Procédure de Modification n°2 du PLUi Dossier d'enquête publique

2.2 – Avis de la Mission Régionale d'Autorité Environnementale

**Avis délibéré de la mission régionale d'autorité environnementale
sur la modification n°2 du plan local d'urbanisme intercommunal
(PLUi) Grand Lac de la communauté d'agglomération Grand Lac (73)**

Avis n° 2024-ARA-AUPP-1497

Figure 3: Habitats naturels identifiés au sein du périmètre du Stecal "téléphérique du Revard" à Mouxy (source : dossier)

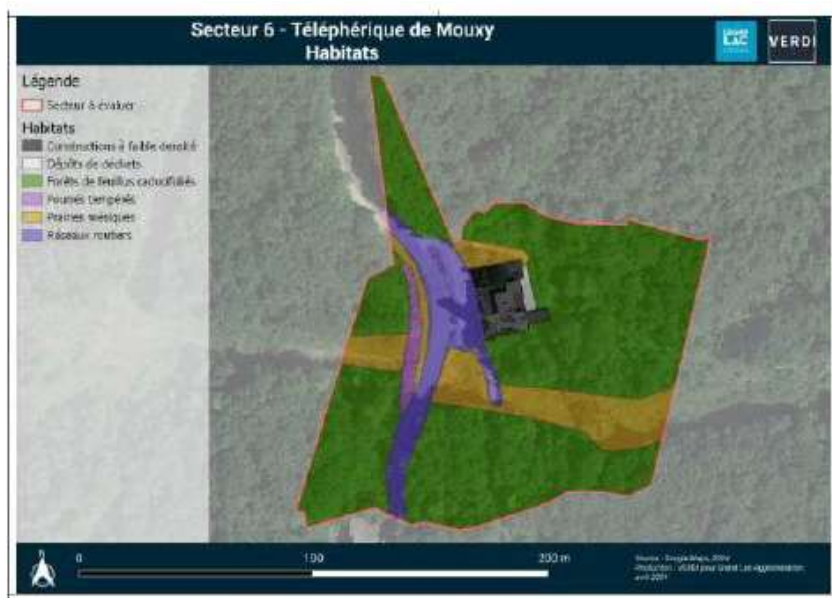
Un projet de nature touristique de plus grande ampleur (4,7 ha)²³ avait déjà été envisagé lors de la modification n°1 du PLUi. La surface du Stecal est significativement réduite à 1,8 ha mais comporte pour autant toujours des enjeux environnementaux forts comme le soulignait déjà l'avis sur la précédente modification et au regard de sa situation en Znieff de type I « *falaises occidentales du mont Revard* ». Le Stecal étant restreint, l'état initial de l'environnement s'est borné à la description des habitats au sein de son périmètre (cf. figure 3 ci-dessous) alors que d'autres habitats naturels tels qu'une zone humide (restant à qualifier en termes de fonctionnalités) en bordure ouest sont identifiés. Il omet par ailleurs dans ce dossier, de mentionner la présence d'un ruisseau situé au sud du bâtiment, lui-même identifié en zone rouge du plan de prévention du risque inondation (PPRI) du bassin aixois²⁴. Les enjeux aux abords du bâtiment du téléphérique abandonné sont qualifiés de forts, notamment en raison d'un "habitat très favorable pour de nombreuses espèces d'oiseaux, comme pour certains chiroptères".

- de conduire l'état initial de l'environnement notamment en matière de biodiversité et de milieux naturels du projet de Stecal Ne à la Chapelle-du-Mont-du-Chat;
- s'agissant du nouveau Stecal Ngm à Mouxy, de reprendre les données déjà produites à l'occasion du dossier de modification n°1 du PLUi en vue d'enrichir l'analyse des enjeux environnementaux au sein d'un périmètre d'étude plus large (présence d'un cours d'eau et de sa zone humide, d'un risque inondation identifié au titre du PPRI...).

Figure 4: Modification de l'OAP sectorielle Hexapôle à Drumettaz-Clarafond (source : dossier)

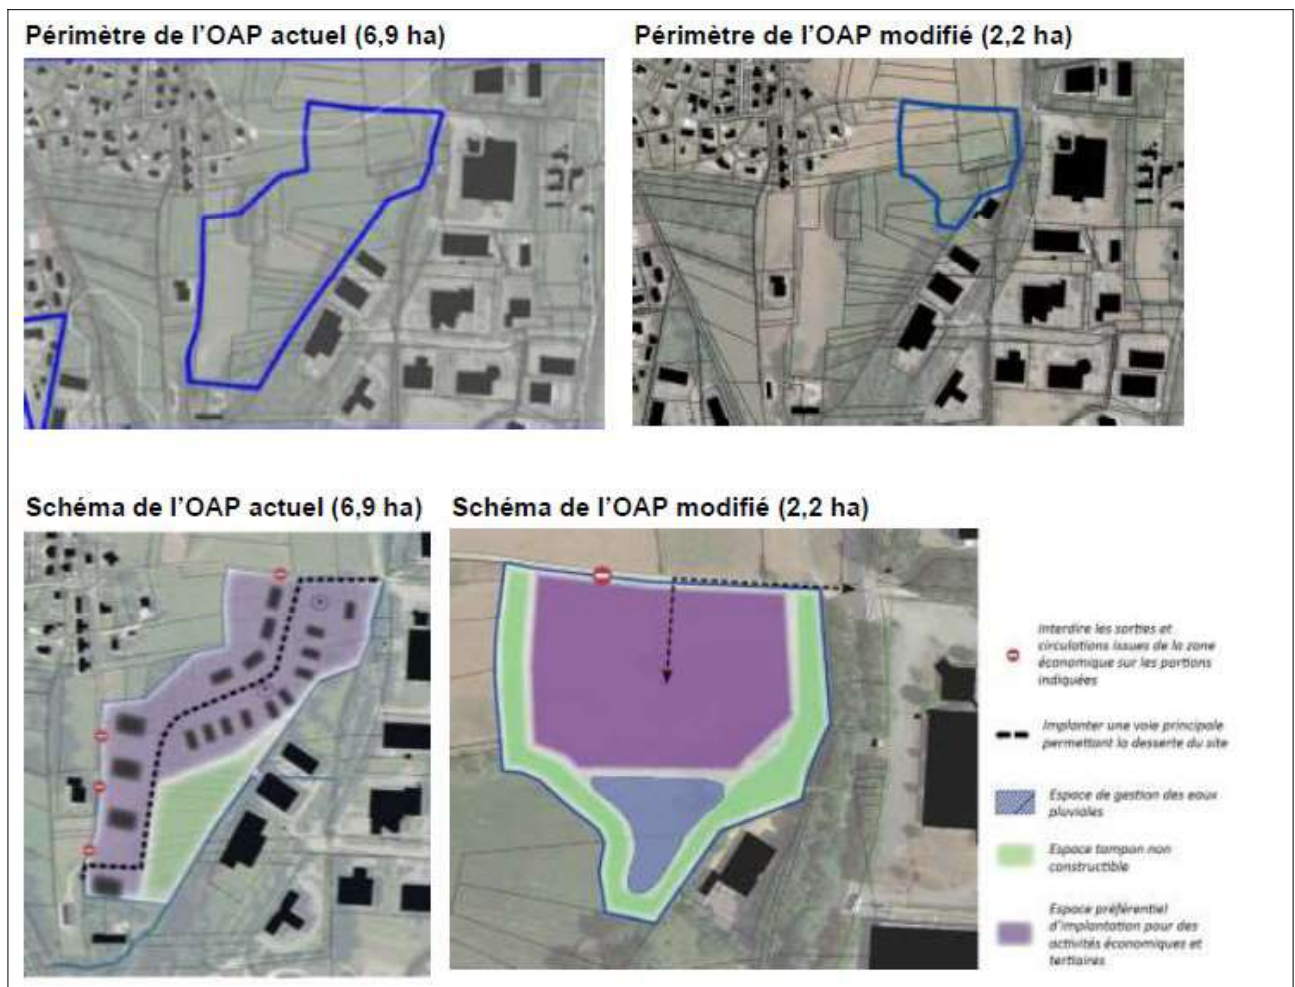
L'[avis initial de l'Autorité environnementale sur l'élaboration du PLUi en date du 5 mars 2019](#), soulignait l'absence d'évitement de la zone humide identifiée au sein du périmètre d'extension autorisé à hauteur de 6,9 ha.

La modification n°2 conduit à une réduction importante du périmètre opérationnel, de 6,9 à 2,2 ha à la suite d'un approfondissement des études environnementales en particulier en matière de délimitation de zones humides (2,65 ha au sein du périmètre initial de l'OAP). La qualité des cartes ("*expertise zones humides sur le site*" et "*enjeux paysagers sur le site*") présentée est toutefois insuffisante pour apprécier les enjeux, d'autant plus qu'ils ne font par ailleurs pas l'objet d'une hiérarchisation.

La réduction du périmètre et l'évitement de la zone humide sont positives mais ne garantissent pas l'absence d'incidences indirectes, du fait d'une urbanisation projetée à l'amont hydraulique de la zone humide faisant l'objet d'une trame protectrice au PLUi.

- **s'agissant de la localisation et du suivi de la gestion de l'espèce végétale protégée Ornithogale penché au sein du secteur d'OAP modifiée C5 "Les Curiers" au Bourget-du-Lac;**
- **s'agissant de l'OAP modifiée E10 "Hexapôle" à Drumettaz-Clarafond en vue de territorialiser et qualifier les enjeux autour du nouveau périmètre défini et de ses abords en amont hydraulique d'une large zone humide inventoriée.**

L'Autorité environnementale recommande de renforcer les mesures d'évitement, de réduction voire de compensation concernant les milieux naturels sensibles identifiés sur les sites d'OAP sectorielles C5 et E10 au Bourget-du-Lac et à Drumettaz-Clarafond.

Figure 5: Conversion de 64,8 ha de zone N en NI1 sur les communes de Montcel et Saint-Offenge (source : dossier)

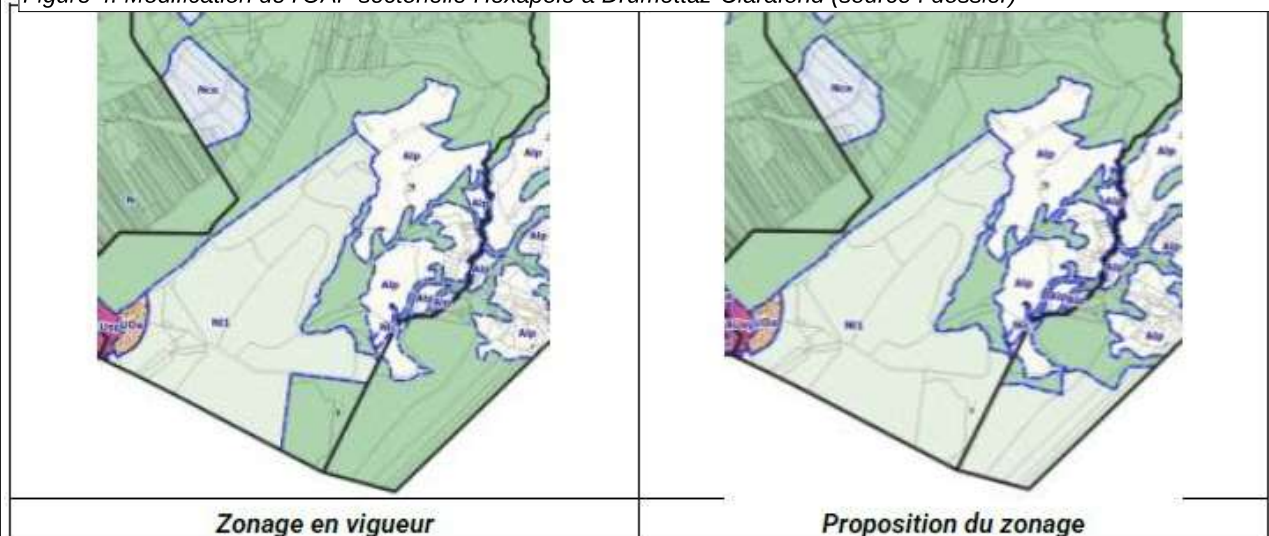
- communes de Saint-Offenge et de Montcel (cf. figure 5 en annexe): il est prévu d'intégrer les pistes de ski de fond et les remontées mécaniques existantes au sein d'un secteur NI1 "secteur de loisirs naturel dédié à la pratique du ski" permettant ainsi leur évolution. Ce secteur concerne une superficie très importante, plus de 60 ha. Aucun état initial de l'environnement n'a pour autant été conduit sur le secteur ;

S'agissant de la bascule de plus de 60 ha de zone naturelle en zone à vocation d'exploitation du domaine skiable du Revard sur Saint-Offenge et Montcel, le dossier n'envisage aucune mesure d'évitement ou de réduction. Pour autant, rien ne permet de garantir que cette évolution n'aura pas d'incidences sur les milieux environnants compte tenu de l'enveloppe large délimitée.

- **de conduire un état initial de l'environnement pour les communes de Saint-Offenge, de Montcel et de Méry ;**
- **de préciser les enjeux environnementaux relatifs à la zone humide au droit du nouvel emplacement réservé n°d33 sur la commune de Brison-Saint-Innocent.**

L'Autorité environnementale recommande de préciser les incidences potentielles de la conversion de plus de 60 ha de zone N en zone N11 en vue d'intégrer les pistes de ski de fond et remontées existantes sur les communes de Saint-Offenge et de Montcel et le cas échéant de prévoir des mesures d'évitement, de réduction, voire de compensation adaptées.

Figure 6: Evolution projetée de création de Stecal sur le site de l'ancien téléphérique du Revard à Mouxy (en haut : évolution projetée à la modification n°1 sur 4,4ha / en bas : évolution projetée à la modification n°2 sur 1,8ha) (source : dossiers)

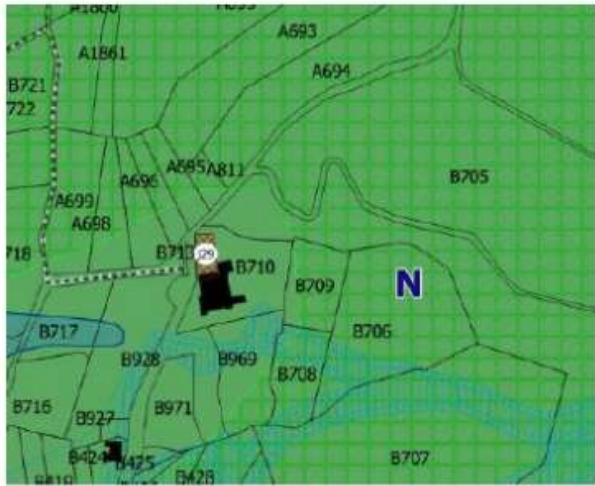
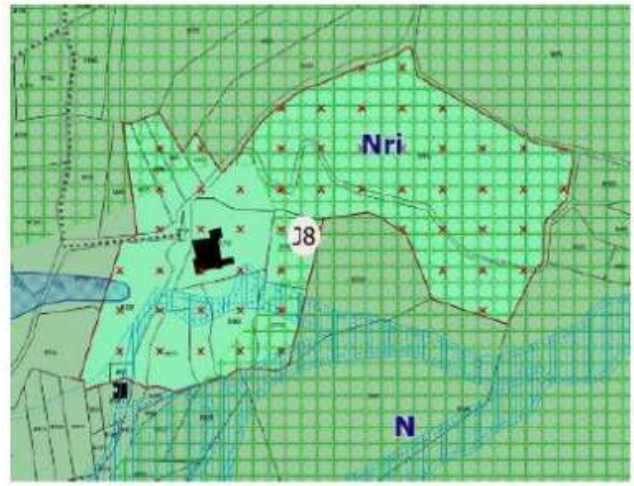
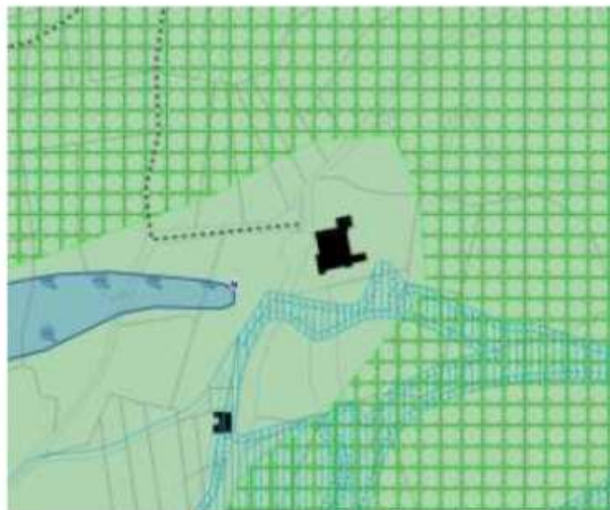
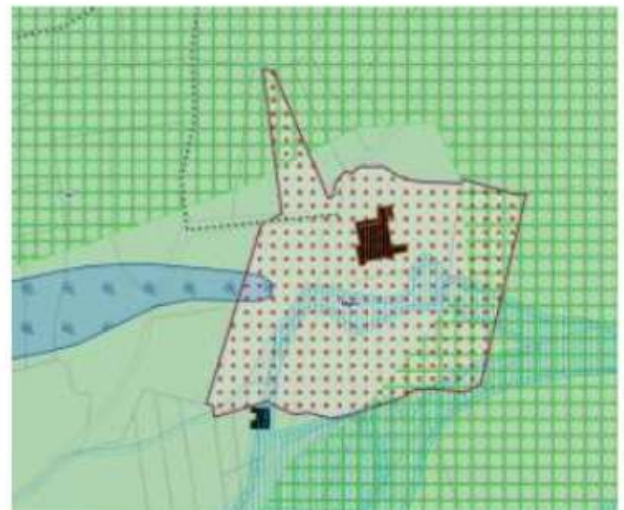
L'incidence plus spécifique du Stecal de Mouxy apparaît forte, bien qu'il ait été tenu compte des éventuels défrichements qui seraient nécessaires pour implanter de nouveaux hébergements touristiques dans une zone sujette à inondation par débordement de cours d'eau. Aucune mesure de compensation n'est d'ailleurs envisagée alors qu'elle apparaît requise dans le cadre de la mise en œuvre opérationnelle du projet. L'OAP dédiée ne garantit pas non plus la qualité de l'insertion paysagère du projet à ce stade.

L'Autorité environnementale recommande de reprendre l'analyse des incidences environnementales des Stecal à vocation commerciale ou touristique, à l'appui d'un état initial de l'environnement complété, et de prévoir des mesures d'évitement et de réduction voire de compensation renforcées au sein du règlement et des OAP sectorielles dédiées, y compris en matière d'émissions de gaz à effet de serre.

Figure 9: Enjeux en matière de milieux naturels au sein de l'OAP C5 "Les Curiers" au Bourget-du-Lac (source : dossier)

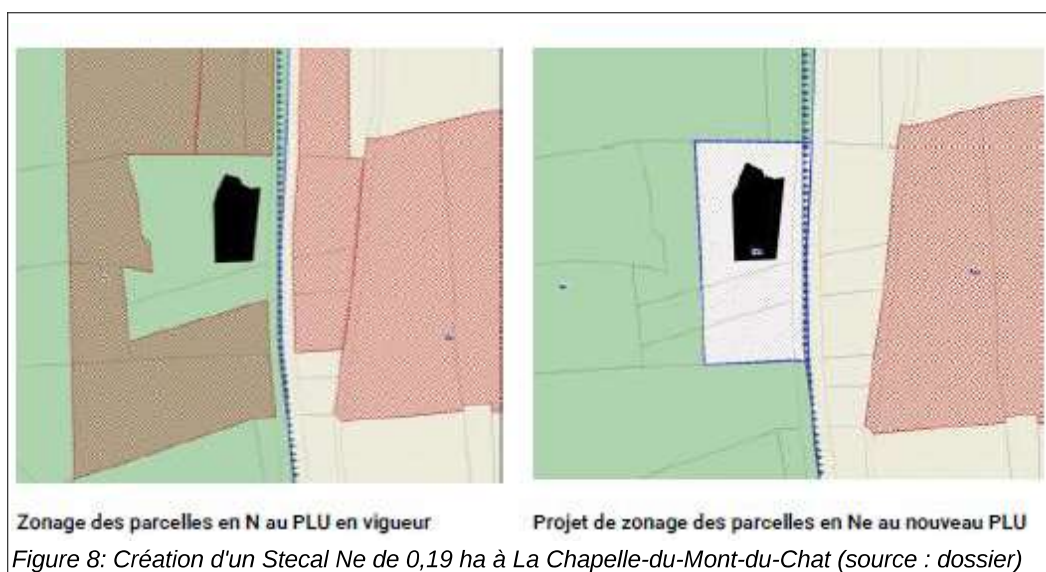
La modification de cette OAP consiste à ouvrir à l'urbanisation le secteur, en vue d'une densification plus importante en matière d'habitat (le nombre de logements à produire est doublé passant de 40-45 à 80 logements minimum, la mention d'une part minimale de surfaces de pleine terre est supprimée dans une volonté d'optimisation du foncier et des stationnements souterrains sont imposés sur une partie du tènement).

Le secteur comporte des enjeux en matière de faune et de flore. Le dossier précise ainsi que l'espèce végétale protégée Ornithogale penché fait l'objet "*d'une gestion différenciée par les services techniques de la commune du Bourget-du-Lac, visant à maintenir [sa] présence*" et qu"*avec la présence [d'] arbres favorables à proximité ou dans le site, les prairies et haies alentour sont très favorables en tant que zones de chasse pour les chiroptères*".

Au regard de cette mesure de gestion appliquée à une espèce végétale protégée, le dossier devrait apporter des précisions sur la localisation de cette action et le suivi qui en est fait.

La densification projetée par la modification de l'OAP va vraisemblablement générer la disparition de l'espèce végétale protégée *Ornithogale penché* en gestion sur le site. Le dossier ne prévoit à ce stade aucune mesure de compensation dans le cadre d'une éventuelle demande de dérogation de destruction d'espèces protégées (telle que la transplantation des pieds sur un nouveau site de gestion).

Figure 10: Conversion de 1,6 ha de zone agricole protégée Ap en zone agricole A à Méry (source : dossier)

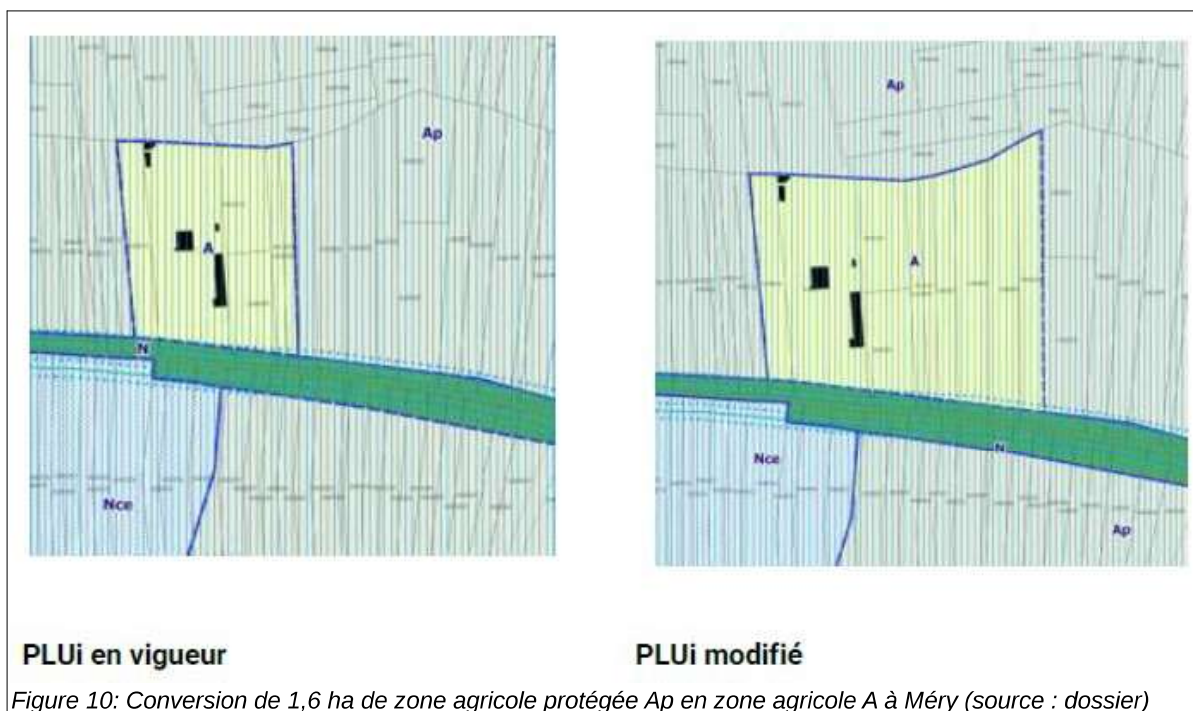
- commune de Méry (cf. figure 10 en annexe): le projet consiste à permettre l'implantation de nouvelles serres maraîchères au lieu-dit La Sauje en réduisant une zone agricole protégée Ap en zone agricole A pour une superficie de 1,9 ha. La superficie n'est pas négligeable et devrait conduire à la production d'un état initial de l'environnement au même titre que les autres secteurs par ailleurs déjà analysés dans le cadre du dossier de modification n°2;
